改善箇所説明図

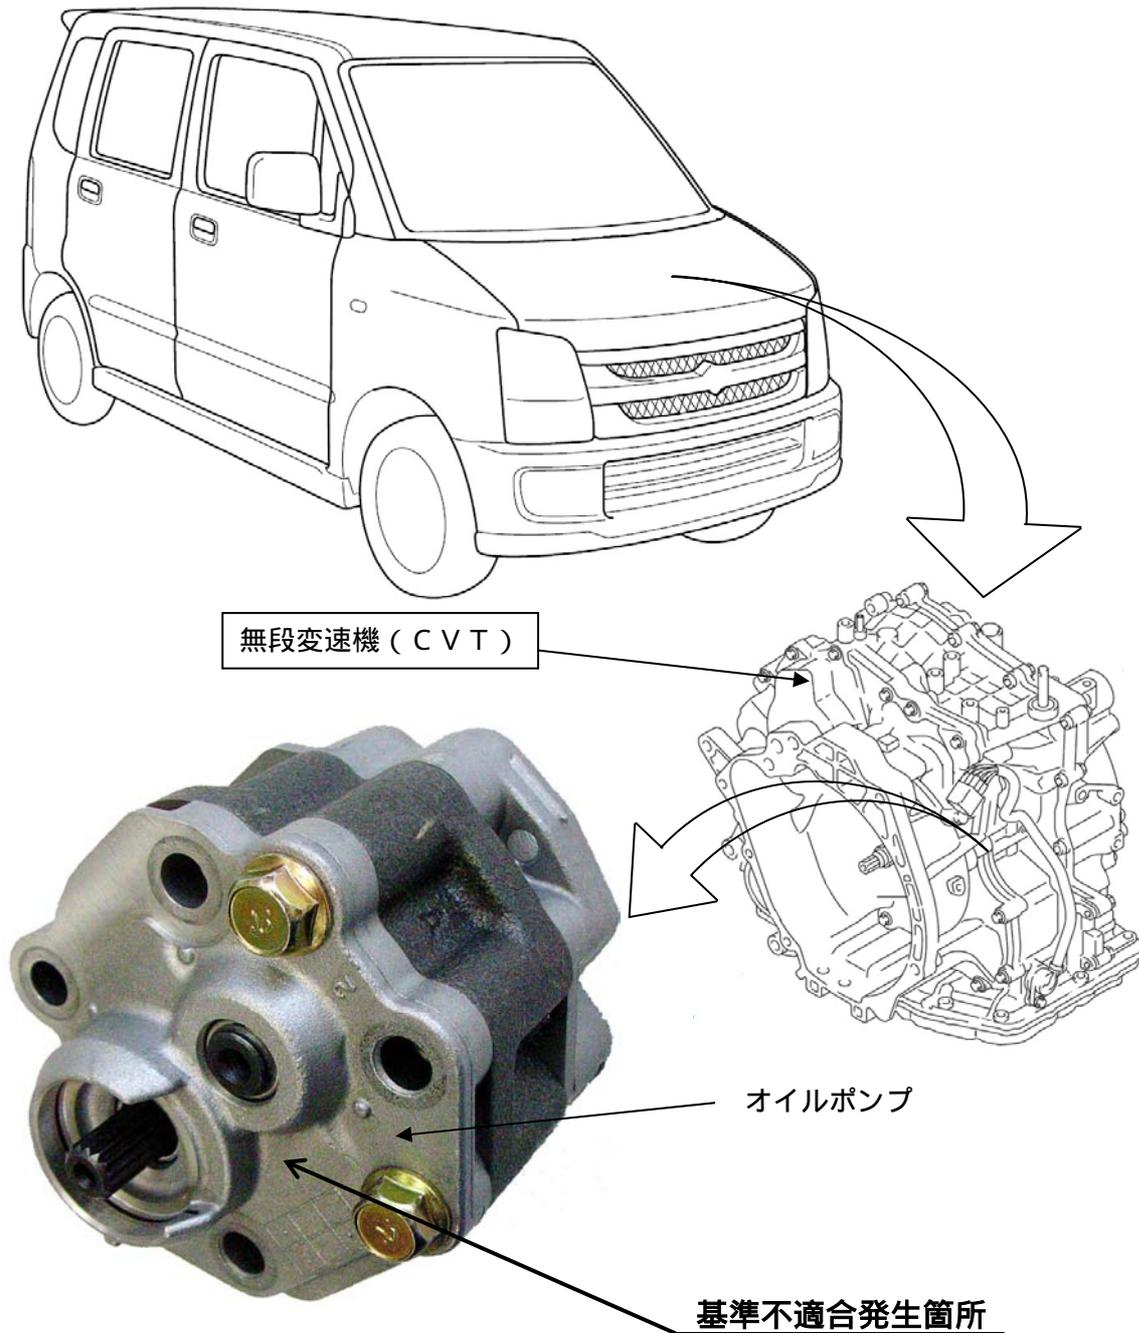
無段変速機 (CVT) 用オイルポンプ製造時に内部ギヤの隙間管理が不適切なため、当該ギヤの隙間が不足しポンプ内面と干渉するものがある。そのため、ポンプ内面が摩耗しギヤが固着してオイルポンプが駆動されなくなり、走行不能となるおそれがある。

全車両、無段変速機 (CVT) を良品と交換する。

注 : は交換部品を示す。
